Projet de centrale photovoltaïque au sol
COMMUNE DE SAINT-VICTOR (03)
LIEU-DIT « Champbenest »

ENQUETE PUBLIQUE
MEMOIRE EN REPONSE AU PROCES-VERBAL

JUILLET 2022

Figure 1 échelle des niveaux de bruit

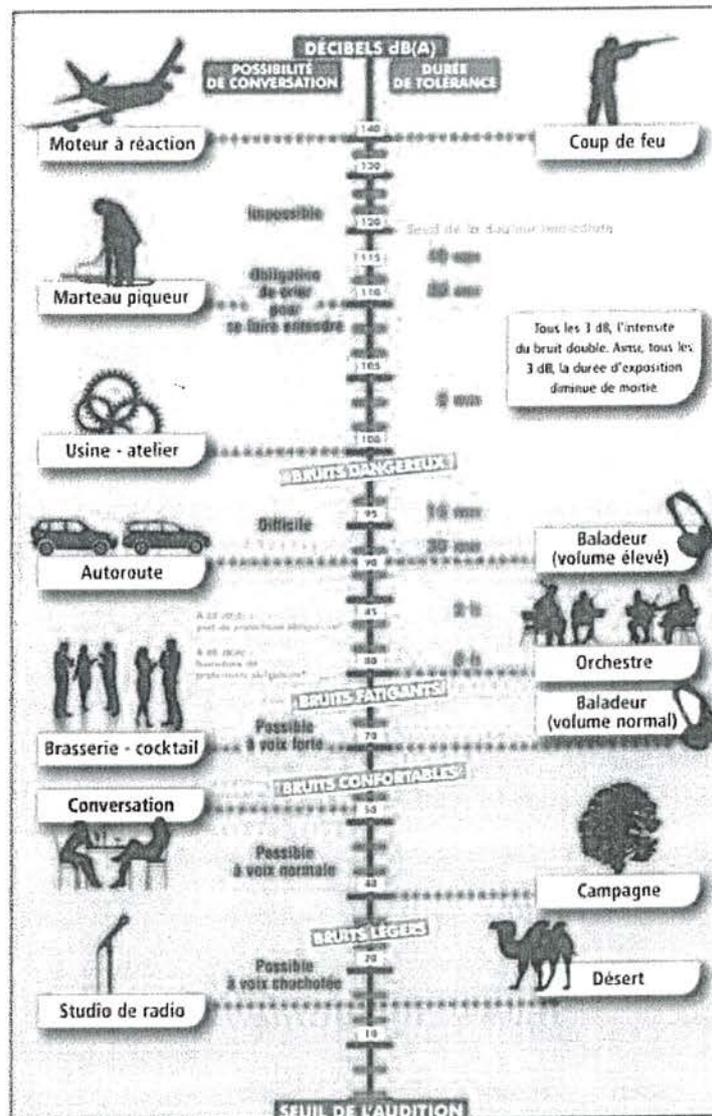
Concernant les observations portant sur les nuisances sonores : plusieurs personnes s'inquiètent du bruit provoqué par les onduleurs.

Quelles sont les caractéristiques de ces matériels et les mesures de bruit susceptibles d'être émis ?

Les panneaux photovoltaïques ont-ils un effet amplificateur des bruits ambiants ?
Quelles sont les dispositions prises pour réduire les bruits potentiels ?

- A titre d'exemple les onduleurs n'émettent que peu de bruit (< 50db, soit un léger ronronnement ou sifflement dû à la ventilation mécanique du système, comme n'importe quel appareil électronique) et le champ électromagnétique est très faible, inférieur à celui d'une plaque à induction.

-Une étude scientifique (selon BruitParif, un centre d'évaluation technique de l'environnement sonore) en annexe 1 a montré que, dans le cas d'une source ponctuelle, il y a une décroissance de 6 dB par doublement de distance. Donc au-delà d'une distance de 8 m depuis l'onduleur, aucun bruit ne sera audible.

Compte tenu de l'éloignement des postes d'environ 166m depuis la maison la plus proche (M et Mme Derret) et d'environ 630 m depuis la première maison située sur la rue des Jonquilles, le projet photovoltaïque n'occasionnera aucune nuisance audible pour les habitants les plus proches.

La figure en page suivante illustre les différents niveaux de bruit rencontrés par l'homme.

Figure 2 perceptions depuis les habitations les plus proches

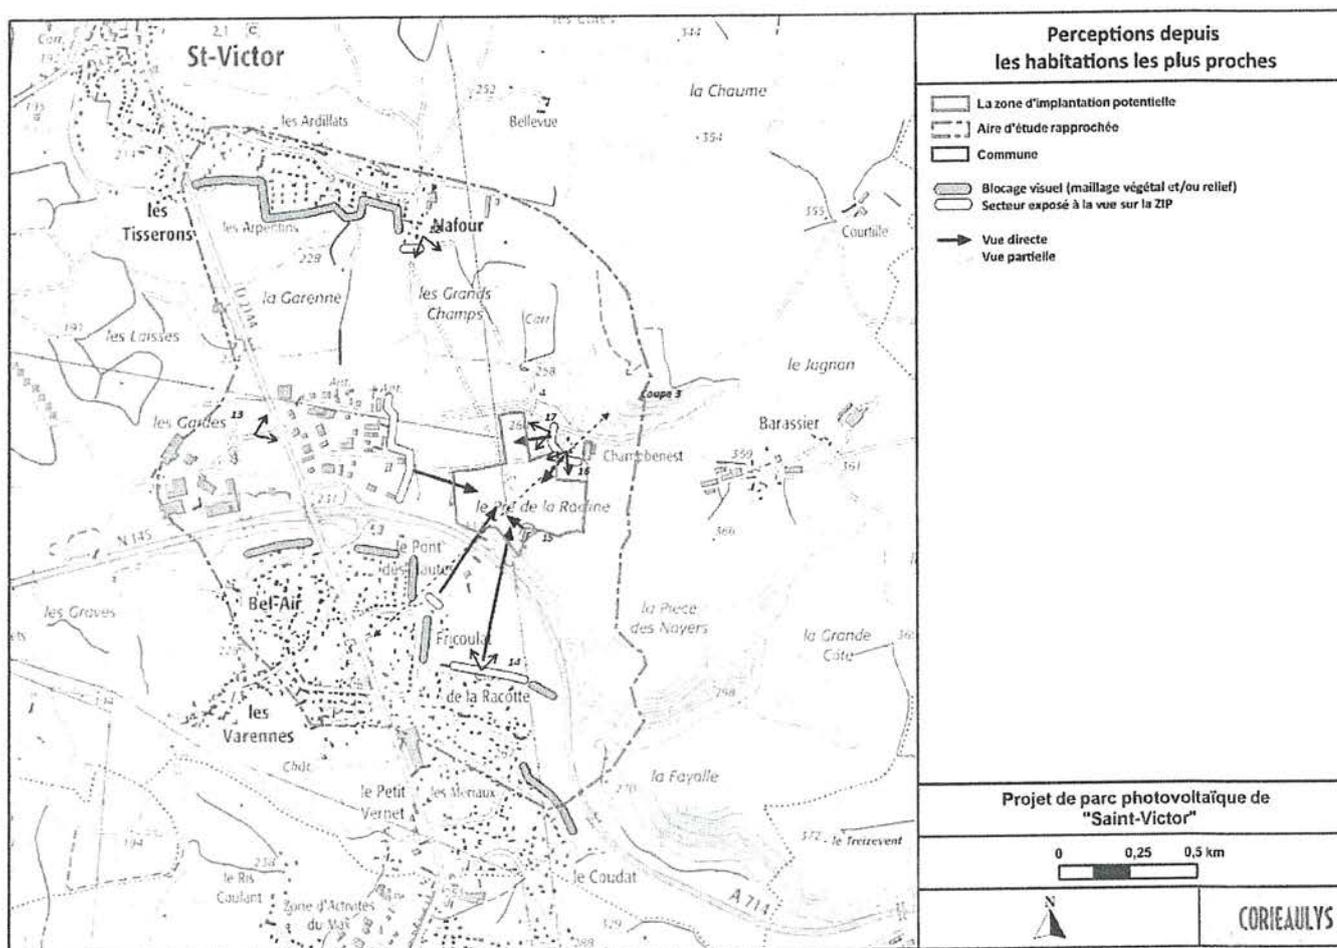
Concernant les nuisances visuelles, que ce soit les proches riverains, M et Mme Derret ou M. Nicolas, mais aussi nombre de propriétaires de maisons situées dans le quartier en vis-à-vis du projet (voir annexes jointes) sont très inquiets des nuisances visuelles apportées par le parc photovoltaïque (7 Ha et 16 000 panneaux).

Je vous demande de bien vouloir me préciser quelles dispositions la société URBA 159 envisage, pour supprimer ou réduire ces nuisances et si le déplacement de l'activité dans une autre zone, éloignée d'un habitat résidentiel, a été ou peut-être envisagé.

Le porteur de projet a également mis en place des mesures de réduction avec la plantation de haie arborée sur les franges Est et Sud-est et une densification de la végétation afin de limiter la visibilité du parc depuis les maisons de M. et Mme Derret et M. Nicolas :

Une simulation du parc a été réalisée depuis le point le plus proche au nord :

Vue depuis la limite du jardin de la maison des Derret

Mise en place d'une frange boisée afin de masquer les vues

La frange végétale proposée favorise l'insertion du projet en vue immédiate tout en conservant la vue lointaine sur la vallée du Cher et le coteau opposé. L'intégration des structures est également favorisée par l'inclinaison naturelle du site vers le sud créant un effet d'encaissement du parc.

Figure 5 carte des sites dégradés à l'échelle de Montluçon communauté

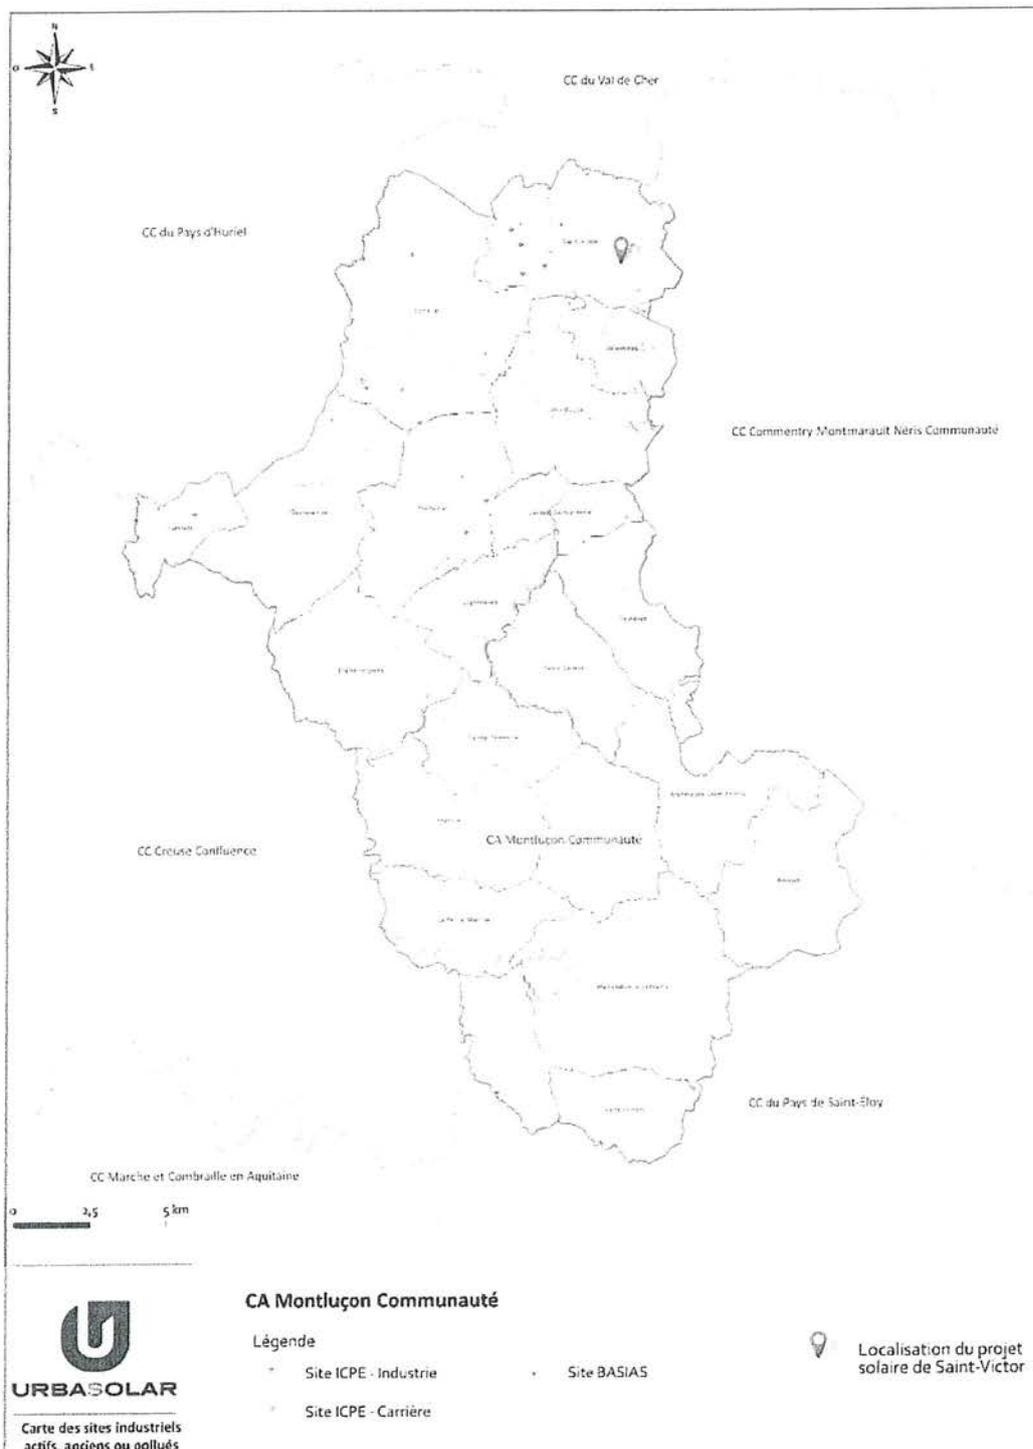
La question de la pertinence du lieu de l'implantation du site est posée.

Le porteur de projet tient à rappeler qu'une analyse multicritère cartographique a été menée à l'échelle de la Communauté de Communes de Montluçon démontrant l'absence de solution alternative quant à la localisation du projet solaire.

La figure n°5 recense tous les sites dégradés identifiés à l'échelle de la communautés d'agglomération.

A l'issue de cette analyse, le site de Saint Victor ressort parmi l'ensemble des sites potentiels identifiés sur le territoire de la Communauté d'Agglomération de Montluçon comme présentant le moins d'impact pour l'installation d'un parc solaire photovoltaïque au sol et le plus favorable. En conséquence, ce site a été sélectionné par URBA 159.

À une distance de 2 MÈTRES,
le champ électromagnétique d'une installation photovoltaïque
est le même que le champ émis naturellement par la Terre

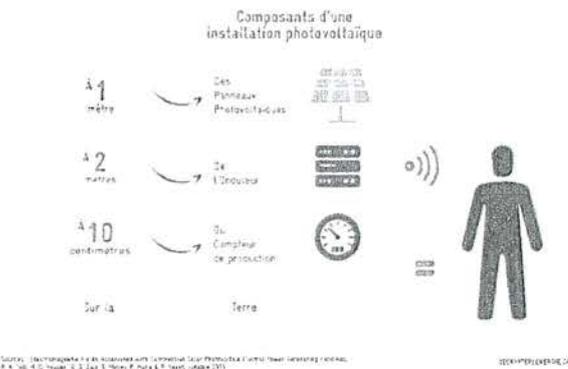
Des riverains s'inquiètent « des nuisances sur la santé humaine, de la proximité d'un parc photovoltaïque tels que les champs électromagnétiques émis ou autres pollutions chimiques».
(courrier M Nicolas annexe N°2)

Je vous demande de bien vouloir me préciser quels sont les risques encourus, et les mesures préventives prises.

Dans le cas du parc photovoltaïque, les champs électriques et magnétiques sont émis au niveau des câbles électriques. Les champs électromagnétiques produits par un parc solaire seront sensiblement identiques à ceux émis par les lignes de distribution qui alimentent les bourgs et les villages du secteur.

Étant donné que les postes électriques restent éloignés du voisinage (166 m pour le plus proche), les champs électromagnétiques produits restent très faibles, localisés et inférieurs à certains appareils ménagers. L'effet potentiel des champs électromagnétiques produits par le parc photovoltaïque est non significatif.

Figure 7 Activités présentes à proximité du site

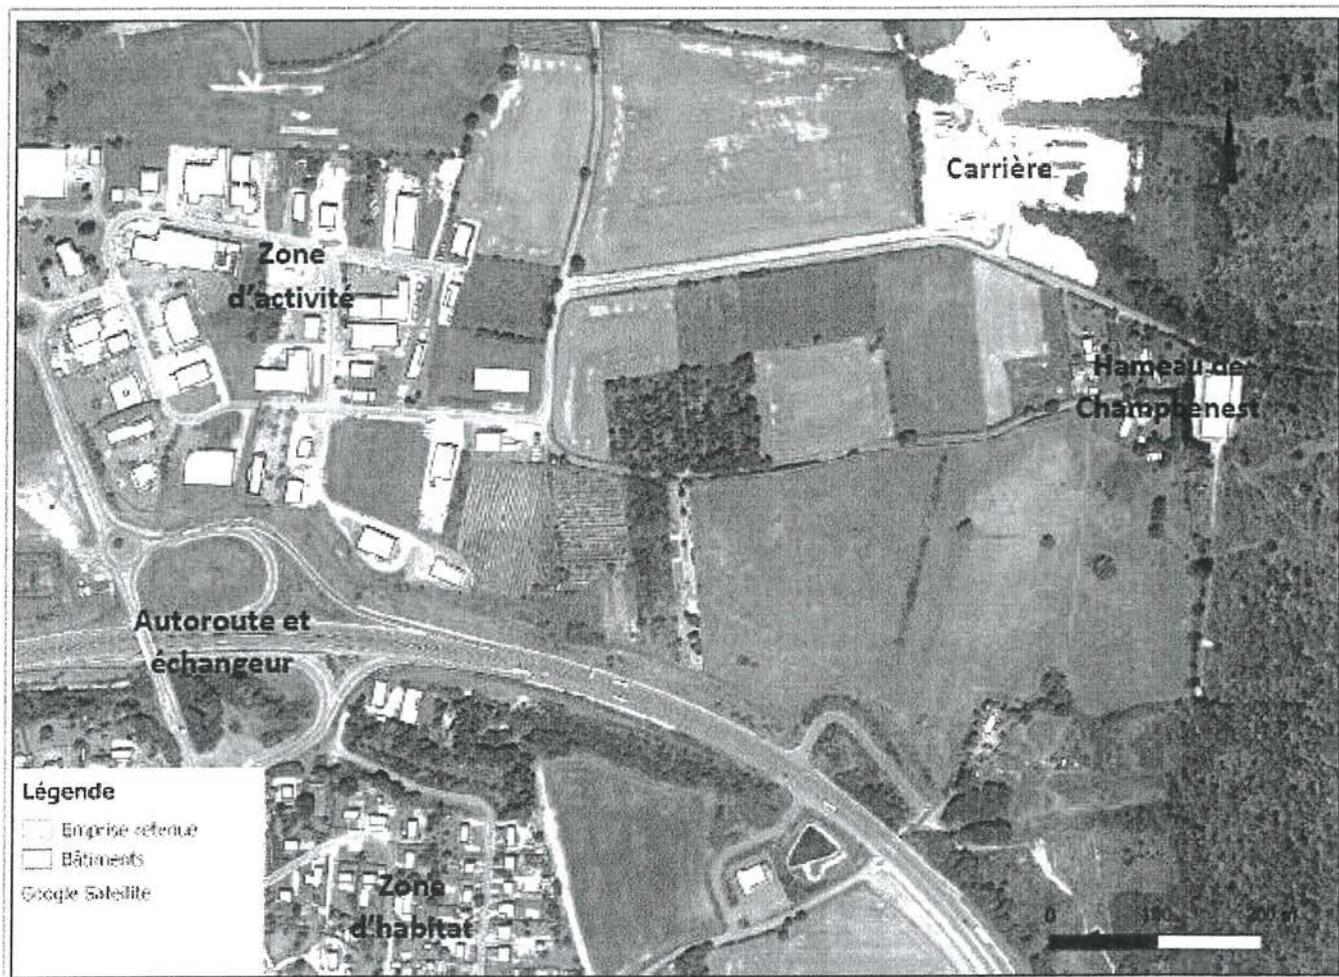
L'aspect paysager est abordé dans le sens que « des terres agricoles seront supprimées et que le paysage sera complètement détruit, modifiant le paysage actuel ».
Quelles mesures seront prises pour respecter l'aspect paysager et protéger la flore et la faune actuelles du site.

-De plus, le projet se situe dans un contexte péri-urbain avec la présence d'une mosaïque d'activité industrielle à proximité immédiate avec la présence de l'autoroute au sud, la zone d'activité à l'ouest et la carrière en cours d'exploitation au nord du site.
